H4-CA-243-R00

浜岡原子力発電所  
基準津波の策定のうち  
プレート間地震の津波評価について  
(コメント回答)

2022年9月7日

# コメント回答に伴うプレート間地震の津波評価結果の変更

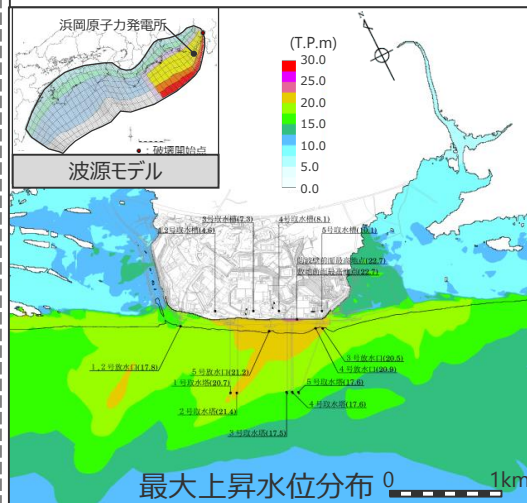
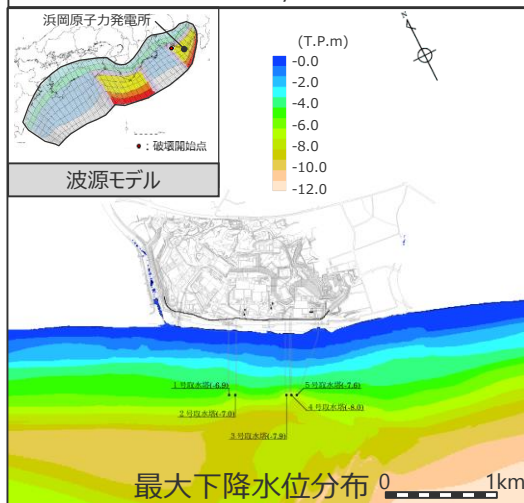
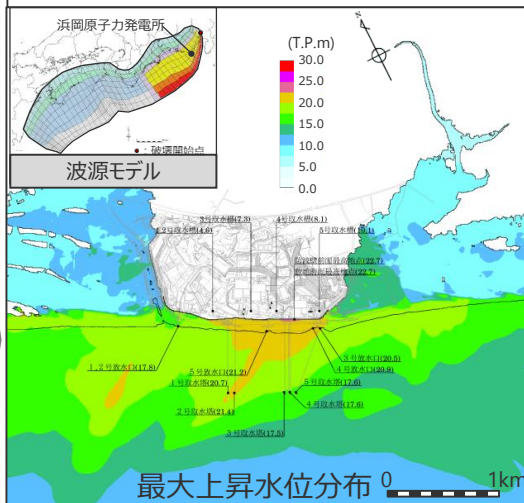
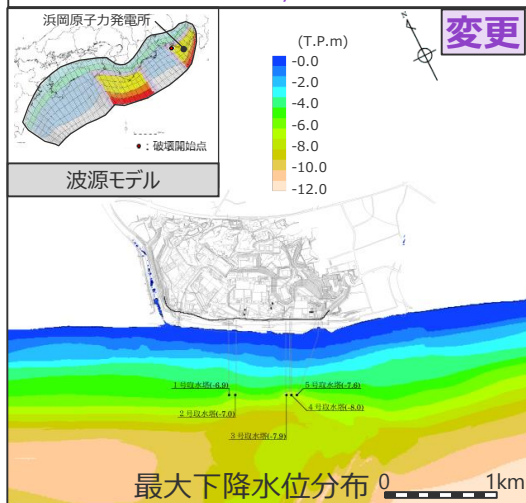
- 今回のコメント回答に伴うプレート間地震の津波評価結果の変更は以下のとおり。
- 津波評価結果の傾向に大きな違いはなく、敷地前面の最大上昇水位はT.P.+22.7m、3、4号取水塔の水位低下時間は13.6minとなった。

検討波源モデルA 大すべり域の数：東海地域2箇所  
大すべり域の位置：敷地に近い大すべり域を東へ30km移動・大すべり域間の距離120km、ライズタイム 90s、破壊伝播速度 1.0km/s、破壊開始点 P1

最大下降水位(T.P. m)(水位低下時間)	
3号取水塔	4号取水塔
海底面 (13.6min)	海底面 (13.5min)

## 水位下降側：取水塔への影響が大きいモデルの分析

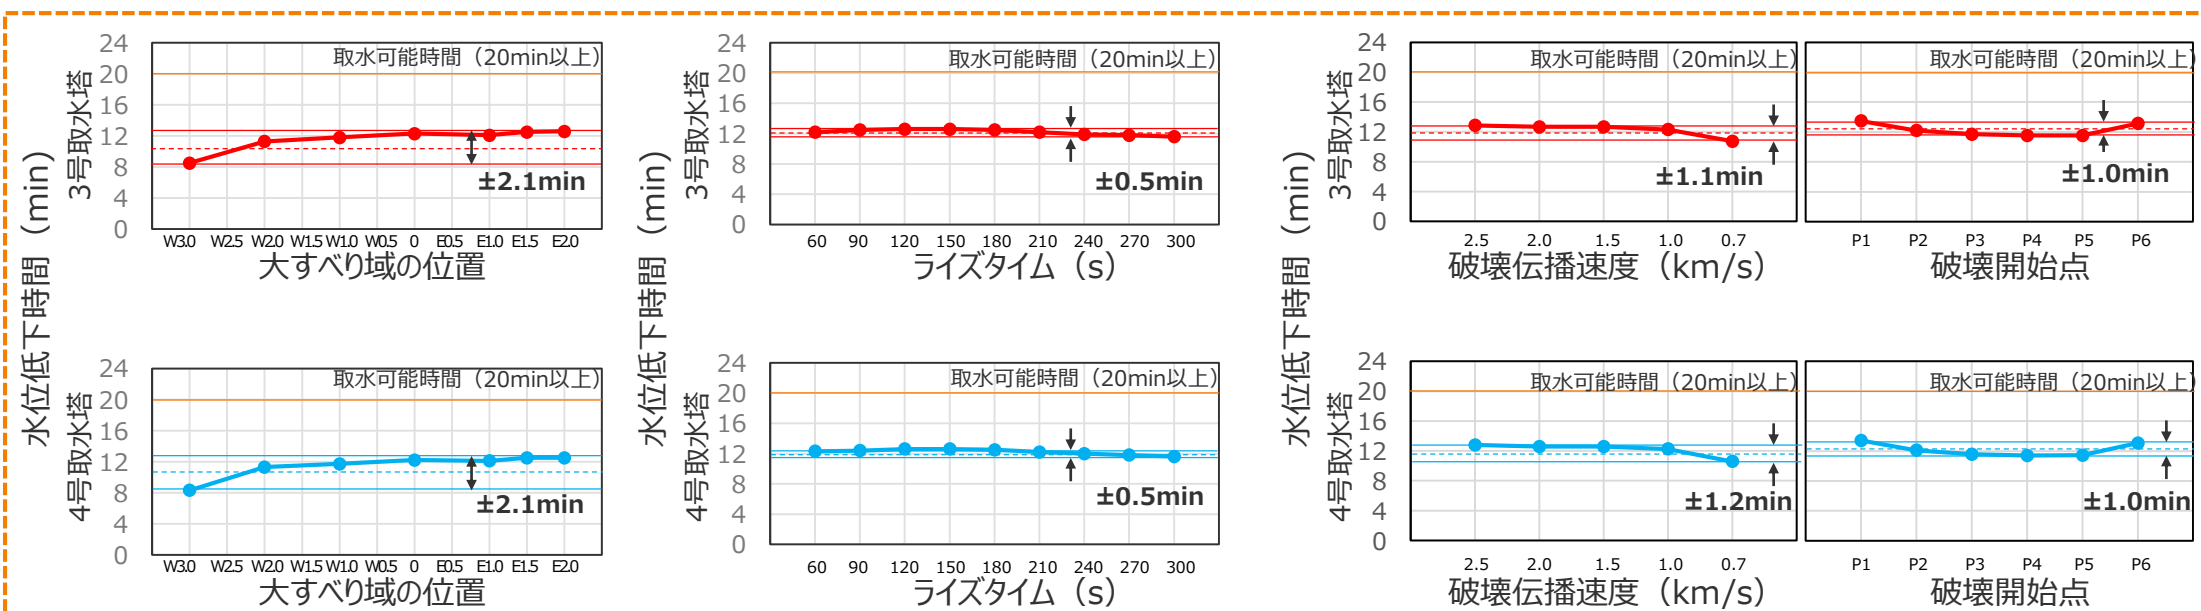
- 水位下降側の3, 4号取水塔への影響が大きい基準断層モデル2-3について、概略および詳細パラメータスタディの因子が水位低下時間に与える影響を分析した。
- 基準断層モデル2-3は、水位上昇側の敷地前面への影響が大きい基準断層モデル1-1と同じ順序でパラメータスタディを行ったが、概略パラメータスタディとして実施した大すべり域の位置の影響が支配的であることを確認した。
- ここで、ライズタイムの影響と破壊伝播速度・破壊開始点の影響は同程度であるとともに、ライズタイムが水位低下時間に与える影響と、破壊伝播速度・破壊開始点が水位低下時間に与える影響との関係が明確でないことから、水位下降側のパラメータスタディの順序によって選定されるケースが変わる可能性も考慮してより網羅的な検討を行うこととし、ライズタイムの不確かさを考慮したパラメータスタディにおいて影響の大きい複数のケースについて、更に破壊伝播速度および破壊開始点の不確かさを考慮したパラメータスタディを実施した。

水位下降側の詳細パラメータスタディによる津波評価結果の比較

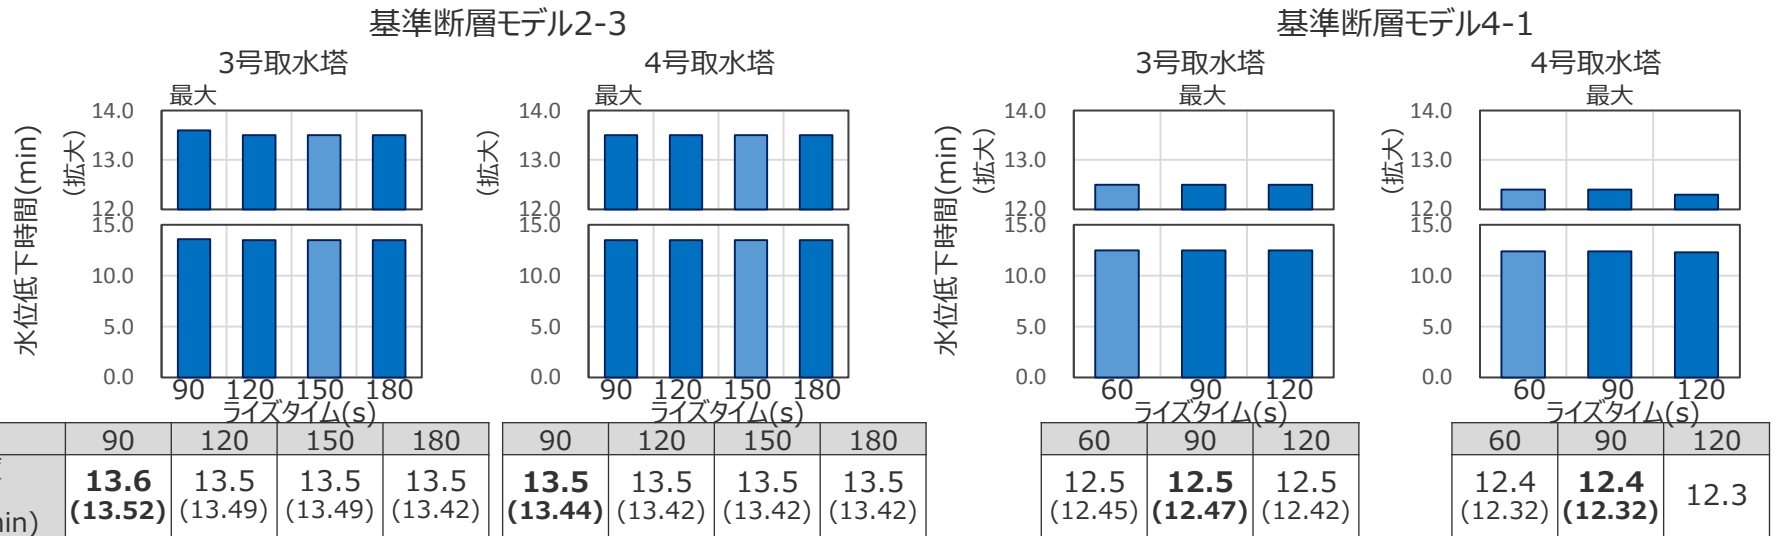
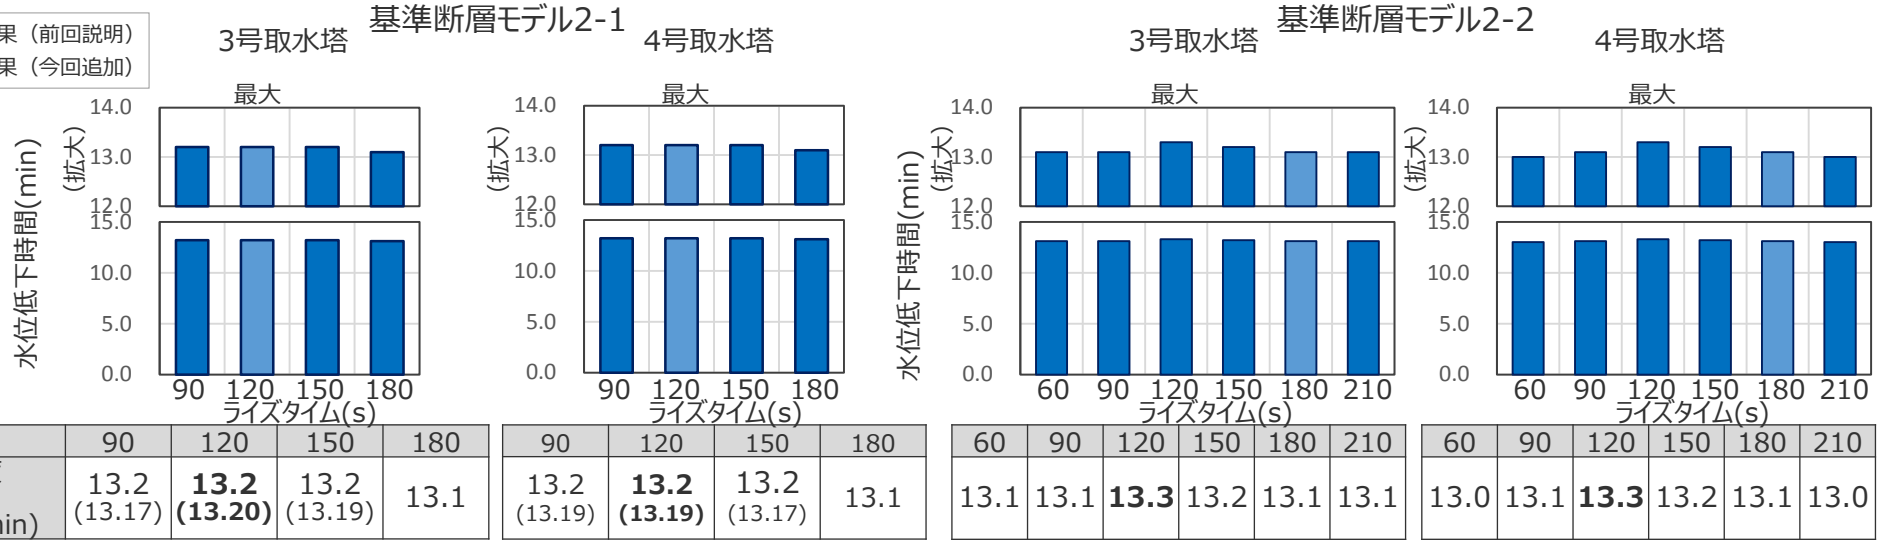
- 水位下降側のライズタイムのパラメータスタディにおいて影響の大きい複数のケースについて、更に破壊伝播速度および破壊開始点のパラメータスタディを実施した結果は以下のとおり。
- より網羅的に検討した結果、一部の基準断層モデルにおいて選定されるケースが変更となったが、ライズタイムの違いによって、破壊開始点・破壊伝播速度のパラメータスタディ結果は大きく変わらないことを確認した。  
・なお、その他全ケースの評価結果は、本編資料に掲載。

# 検討方針

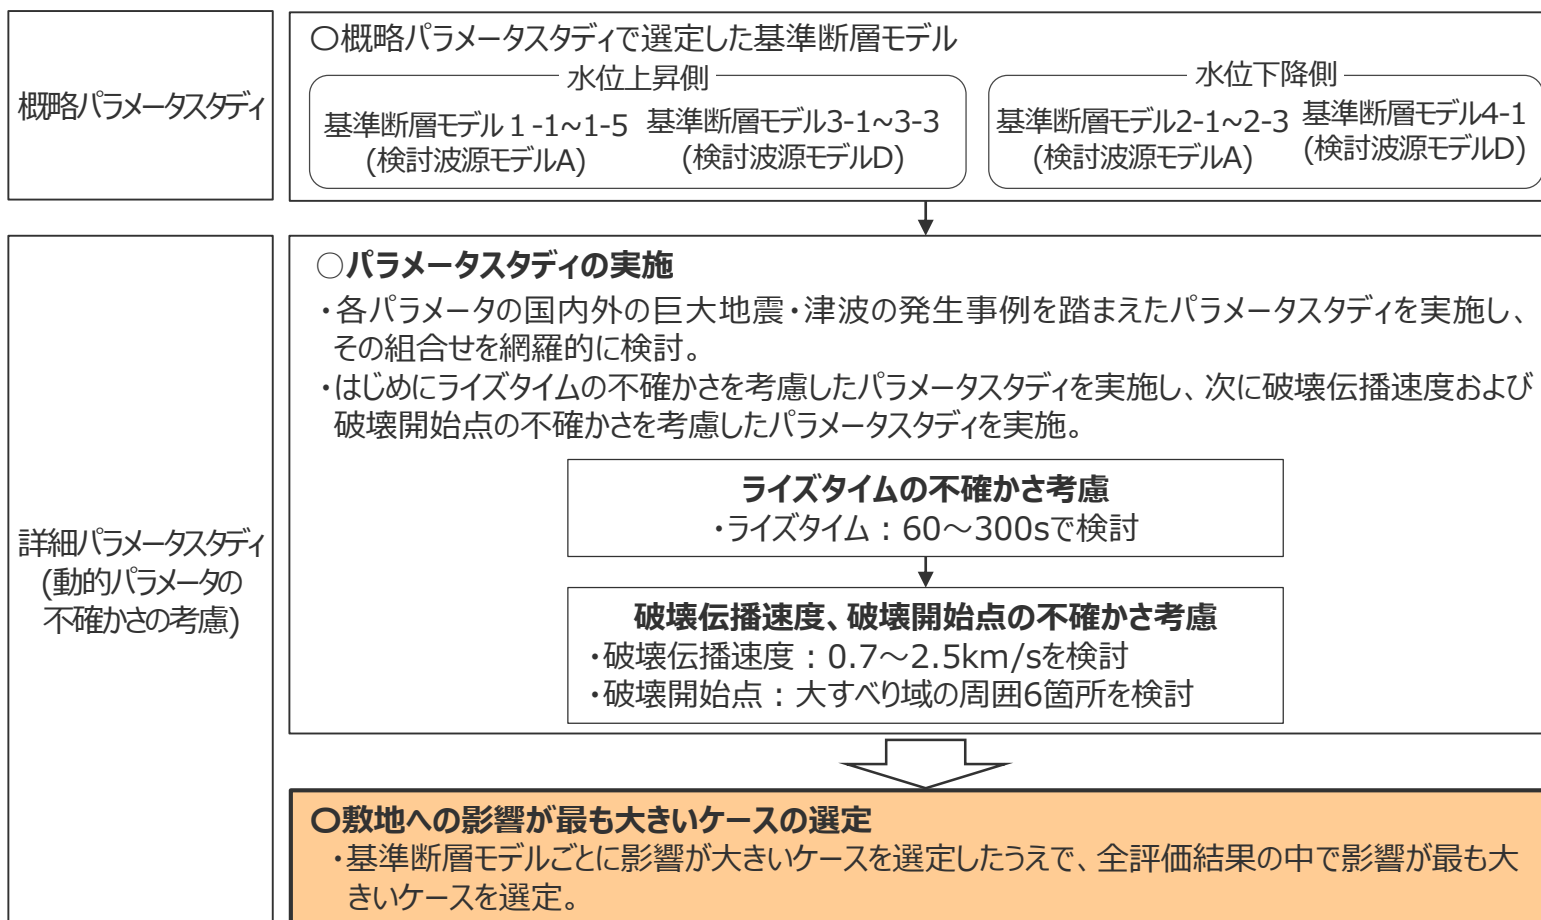
- 詳細パラメータスタディにおいて、敷地への影響が最も大きいケースの選定に関する方針、プロセス、根拠を十分説明すること。

- 影響が最も大きいケースの選定に関する方針、プロセス、根拠を整理して記載するとともに、より適切で説明性の高い選定方法となるよう、選定に関するプロセスの変更・追加を行った。
